Réf. DPC : 2272-0003/07/2020-401PU *(corr. DPC : S. Duquesne)*
Réf. NOVA : 12/PFU/1762708 (co*rr. DU : //)*
Réf. CRMS : AA/AH/**MSJ10003_667_PUN_EgliseSJBaptiste**
Annexe : //

Objet : MOLENBEEK-ST-JEAN. Parvis Saint-Jean Baptiste. Demande de permis unique portant sur la réalisation d'une cloison vitrée séparant la nef principale du narthex et sur l'installation d'un rideau de séparation entre la porte d'entrée et l'espace de la salle de fête.

Avis conforme de la CRMS

Vue vers le narthex et projet de la séparation vitrée, documents graphiques joints à la demande et photo © Urban.brussels

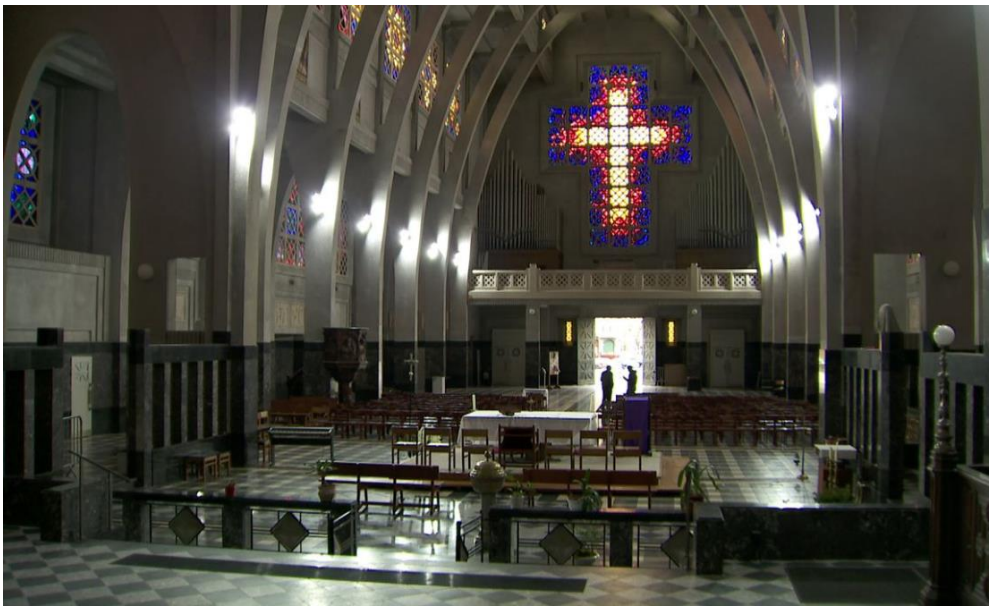
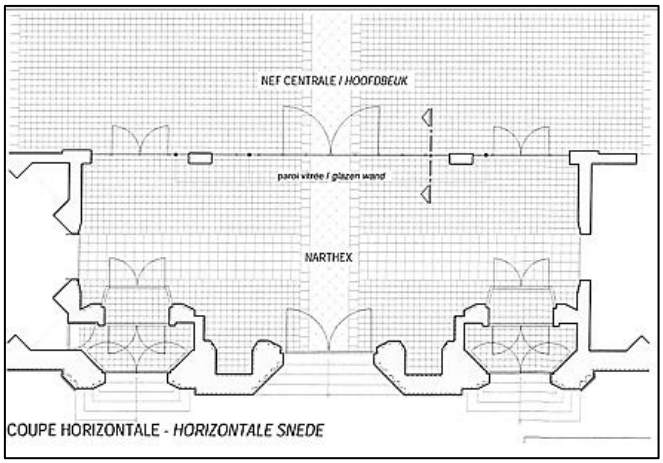
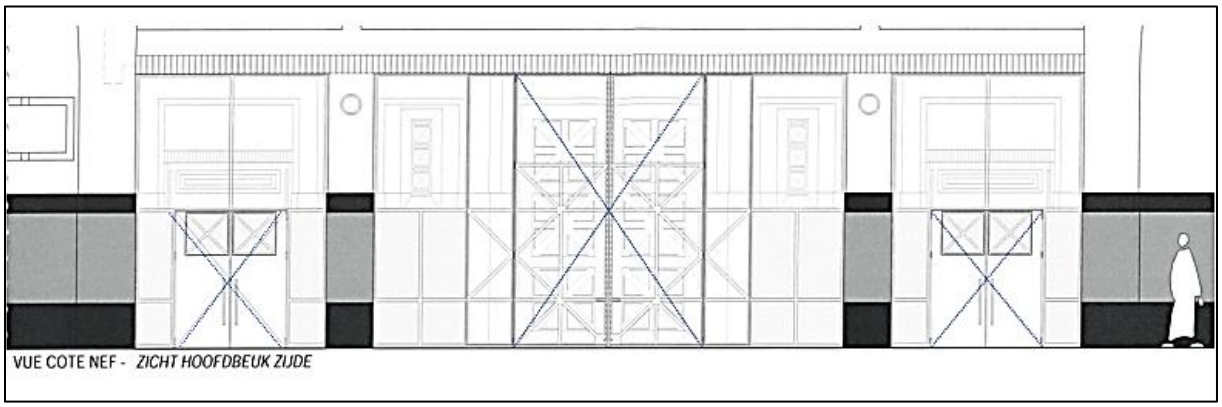
Par rapport au projet initial du sas vitré, la traverse horizontale dans chaque ouvrant a été supprimée n'étant pas indispensable à la stabilité de l'ensemble. Cette modification va dans le sens de l'avis CRMS de 2004 qui, tout en approuvant les options d'intervention, avait demandé de *« simplifier au maximum le dessin* ». Quant au rideau de la salle de fête, il remplace la cloison avec porte en bois initialement prévue.

L'installation d'une cloison vitrée séparant la nef du narthex est justifiée sur le plan de fonctionnel et l'intervention s'intègre avec finesse et sobriété à la stylistique Art Déco de l'église, tant pour le dessin et les matériaux que les teintes. **La CRMS rend donc un avis conforme favorable** sur la demande, qui est très précise et quasi identique à celle autorisée en 2004.

La Commission approuve aussi la mise en œuvre des deux sas d'entrée mais signale qu'il faut coordonner les documents graphiques au cahier des charges, qui décrit correctement le sens d'ouverture des portes, vers le narthex.
